**Avis délibéré de la mission régionale  
d'autorité environnementale  
Hauts-de-France  
sur le projet création d'une parc photovoltaïque  
sur la commune de Haynecourt (59)  
Étude d'impact de décembre 2024**

n°MRAe 2025-8812 et  
2025-8813

AVIS DÉLIBÉRÉ n° 2025-8812-8813 adopté lors de la séance du 24 juin 2025 par  
la mission régionale d'autorité environnementale Hauts-de-France

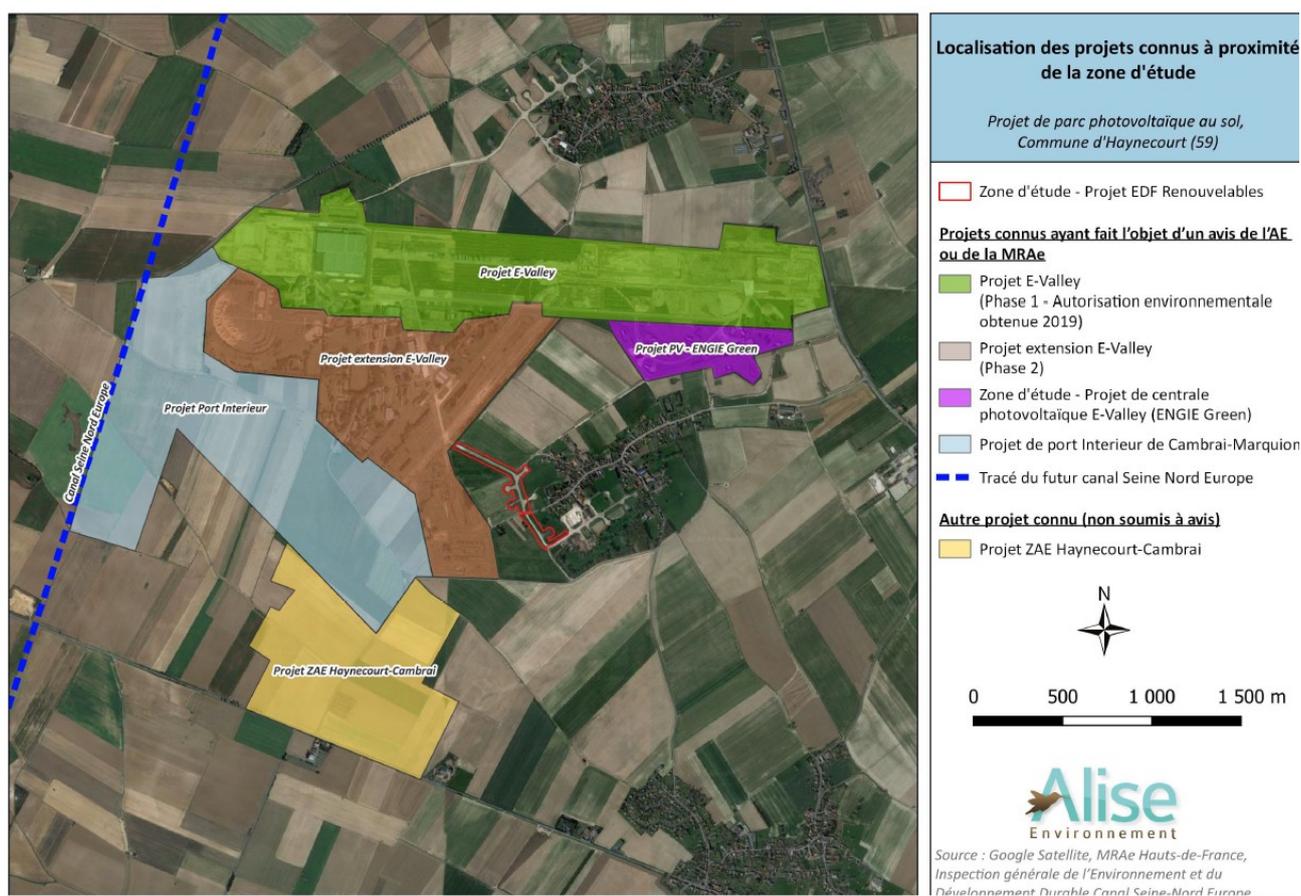
Le résumé non technique est présenté dans un fascicule distinct de 40 pages. Il reprend de manière synthétique les principales caractéristiques du projet dans son ensemble, ainsi que les informations développées dans l'étude d'impact. Néanmoins il ne comporte pas de cartes croisant les enjeux et les zones d'implantation des panneaux.

*L'autorité environnementale recommande de compléter le résumé non technique de cartes permettant de localiser les enjeux par rapport au projet et de l'actualiser après compléments de l'étude d'impact, notamment la réévaluation des enjeux et des impacts sur la biodiversité.*

*Servitudes, protections de captages (zone projet dessin violet) (Source : base de données Signe)*

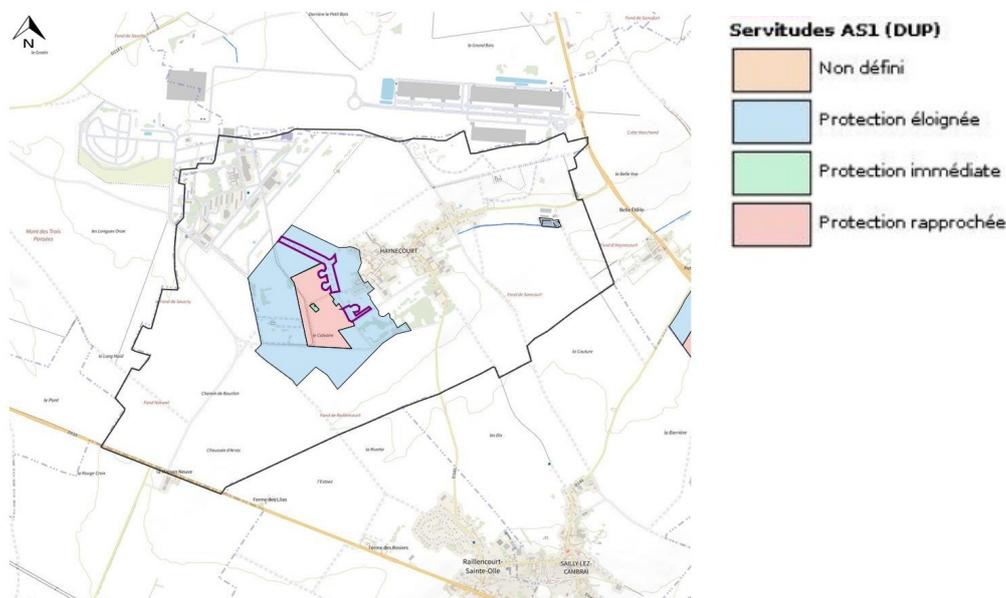
La zone projet est située en zone de protection éloignée et à proximité de la zone de protection rapprochée du captage de Haynecourt contrairement à ce qui est indiqué dans le dossier page 256, 270, 273 de l'étude d'impact.

Le dossier doit corriger les enjeux du projet par rapport à la servitude du captage et démontrer sa conformité à la déclaration d'utilité publique (DUP).

*L'autorité environnementale recommande de reprendre l'étude sur la servitude et de justifier la non atteinte aux protections de captages notamment avec les sols pollués cf II.4.5*
